Technical Bulletin

Valeurs de tension additionnelles pour STT-1

REFERENCE GATES:	5078, 5344XS. K015078, K01/K025344XS	
MARQUE:	AUDI, BMW	
MODELE:	Divers	
MOTEUR:	Audi 2.6/2.8 V6; BMW 2.4 D/TD	
CODE MOTEUR:	Audi AAH,ABC,ACZ,AEJ, AFC; BMW M21246TA/TB

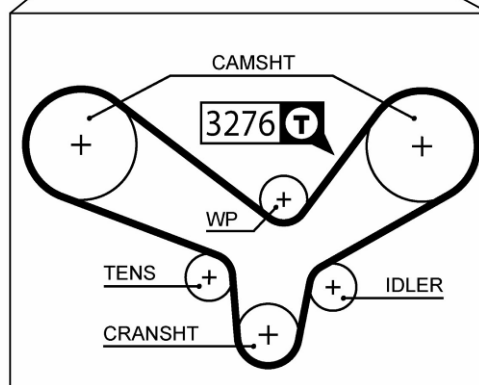
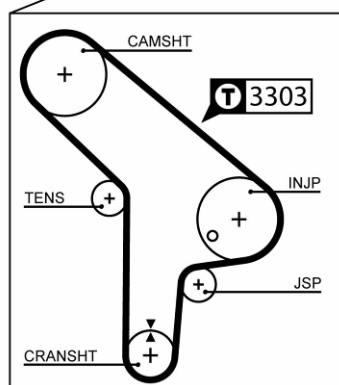
Dans ce cas, pour nos courroies ou kits PowerGrip®, nous ajouterons sur les dessins des boîtes le code à saisir sur le STT-1.

Le code est lié à la référence "T": **T 3500**

A ce jour, nous avons deux nouvelles valeurs de tension:

Pour les courroies 5078, montées sur BMW 2.4D/TD, le code est 3303.

Pour les courroies 5344XS, montées sur Audi 2.6 et 2.8 V6, le code est 3276.
